710 - INSP
 ISO/IEC 17020
 Origineel verslag

Verslagnummer: 31/10092024/38532/1/1

Inspectie adres: Molenstraat 51, 2830
 Willebroek (België)
 De fundering dateert van: Voor 1 oktober 1981
 Type: Verkoop [Afd 8.4.2]

Besluit

Elektrisch bord

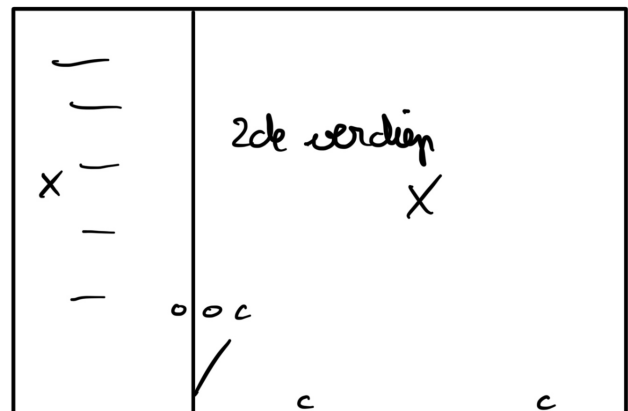
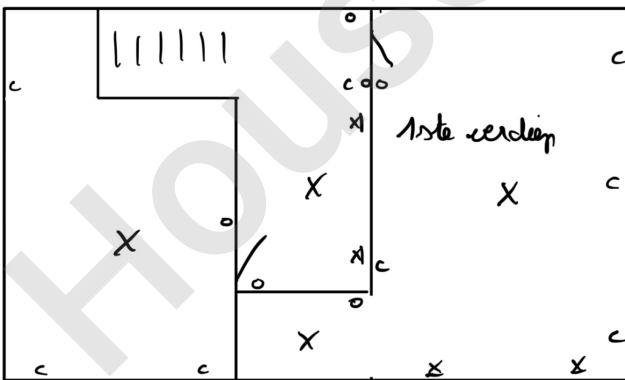
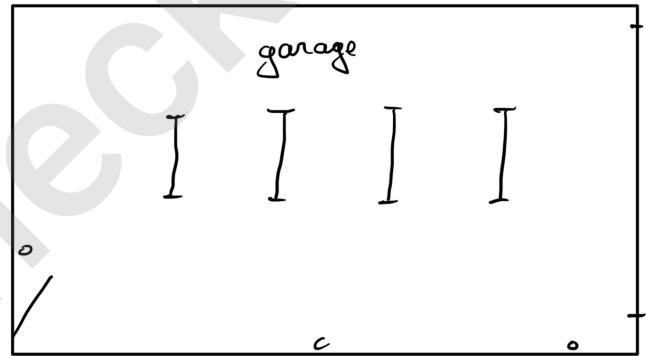
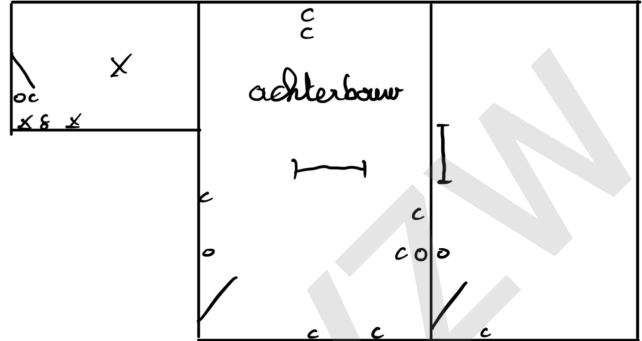
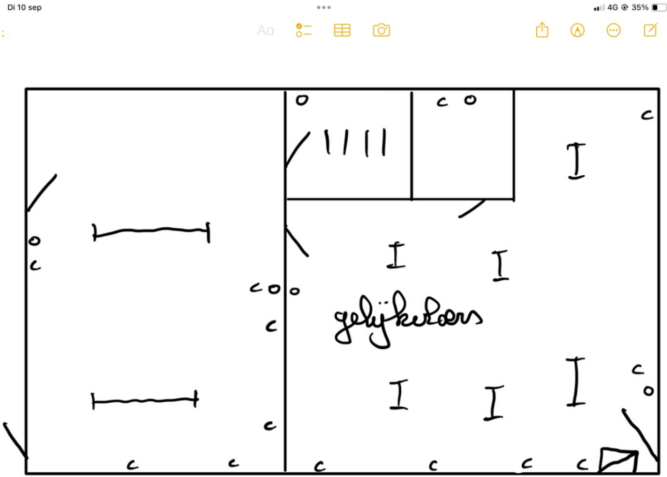
- De isolatieweerstand van de installatie is onvoldoende. - oAfd 6.4.5.1
 - Het gehele aardingssysteem is niet conform. - Afd 5.4.2
 - Geleiders van het type VOB zijn niet in een buis geplaatst en/of zoals het zou moeten. - oAfd 5.2.9.3

- De houders van de penautomaten zijn niet uitgerust met een kaliberstuk. - oAfd 5.3.5.5.a
 - Een of meerdere stopcontacten zijn niet van kinderbeveiliging voorzien. - oAfd 4.2.2.3.b; Afd 8.2.1; Afd 8.2.2

- Het ontbreekt het hoofdbord aan een hoofdschakelaar om de 3 fasen en eventueel de nulleider gelijktijdig te onderbreken en deze functie kan slechts worden uitgevoerd door de stroomverbreker dewelke niet is ontworpen om secties te scheiden. - oAfd 5.3.5.2.b

- Aansluitingen voor samenvoegingen, verbindingen of aftakkingen van kabels werden niet uitgevoerd in overeenstemming met de regels van de kunst in dozen, borden, aansluitklemmen van schakelaars, stopcontacten of in de ruimtes van hanglichtarmaturen. De inbouwdozen van schakelaars en stopcontacten moeten voldoende groot zijn om gemakkelijk verbindingen hierin te kunnen maken. - oAfd 5.1.1.2; Afd 1.4.1; Afd 1.4.2; Afd 5.2.6

- Het gebruik van kabels van het type VTMB, VTLB en/of VTLmB is verboden in de vaste installatie. - Hfdstk 2.7; Afd 5.2.7; Afd 5.2.9
 - De installatie is niet aangevuld met een differentieelstroombeschermingsinrichting met hoge of zeer hoge gevoeligheid, - oAfd 4.2.4.3

- Hoofddifferentieelstroombeschermingsinrichting is niet aanwezig. - oAfd 4.2.4.3
 - De beschermingsgraad van de ruimte moet ten minste IPXX-D zijn voor ruimtes publiek toegankelijk en IPXX-B voor gewone ruimtes. - oAfd 4.2.2.3

- De isolatie van niet gebruikte geleiders is weggenomen of hun uiteinde zijn niet geïsoleerd. - oAfd 5.2.1.4
 - Het eendraadsschema en situatieplan zijn niet aanwezig. - oAfd 3.1.2.1

- De kring(en) die stopcontacten bevatten zonder aarding zijn niet beschermd door een differentieelstroombeschermingsinrichting met een hoge of zeer hoge gevoeligheid. - oAfd 8.2.1

- Het verdeelbord is onvoldoende gemarkeerd. Individuele markering, voedingsspanning en/of gevarendriehoek ontbreken. - oAfd 3.1.3.3; Afd 9.4.1
 - De controle van een/meerdere foutlussen is niet afdoende, - oAfd 6.5.7.2.b.4.d; oAfd 6.4.6.4.b.4

- De aarding van de stopcontacten zijn niet aangesloten op de aardingsgeleider. - oAfd 5.3.5.2.b
- Extra opmerking: O.a. leefruimte, stal, 1ste verdiep
